現況検査により認められる状況の記録

令和5年3月21日	
NO	1
場所	敷地
部位	全景

令和5年3月21日	
NO	4
場所	CD棟 (C棟)
部位	床スラブ (S1)
CX 2~4, CY 5~6 通りの床スラブ (S1) の配筋状況。

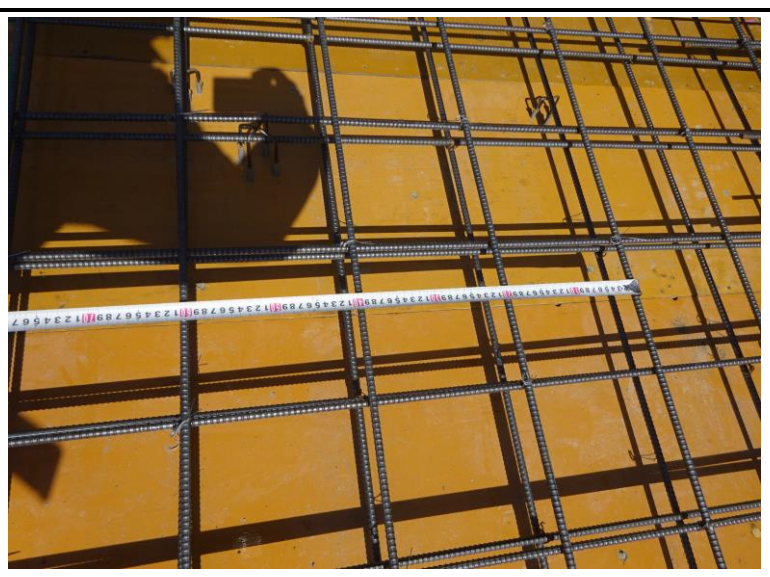
令和5年3月21日	
NO	5
場所	CD棟 (C棟)
部位	床スラブ (S1)
計画通りの配筋組が行われていることを確認。D10@200mmダブル (縦横共)

令和5年3月21日	
NO	10
場所	CD棟 (C棟)
部位	キャンティスラブ (CS1)

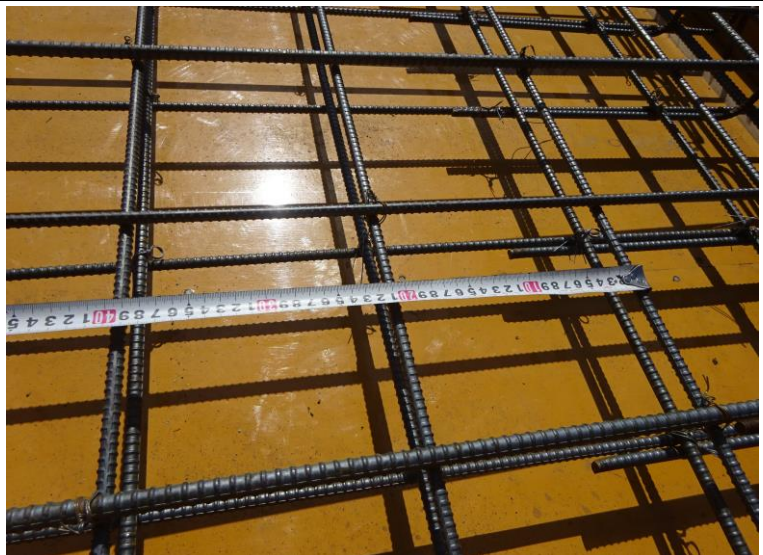
計画通りの配筋組が行われていることを確認。上端筋 (主筋：短辺方向) D10・D13@200mmチドリ

令和5年3月21日	
NO	24
場所	CD棟 (C棟)
部位	床スラブ (S3)

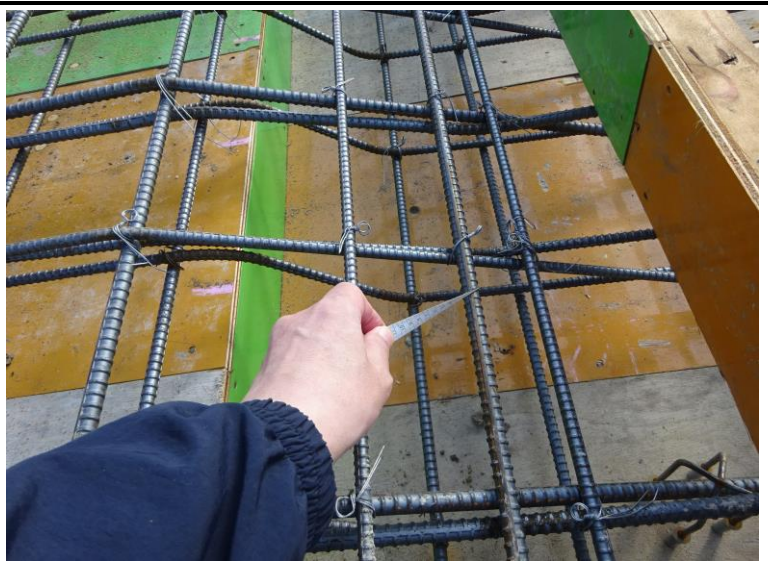
同上。重ね継手の位置は応力の小さい位置としていることを確認。また、重ね継手長さ (L1 : 40 d × D13 = 520mm) が十分に確保されていることを確認。
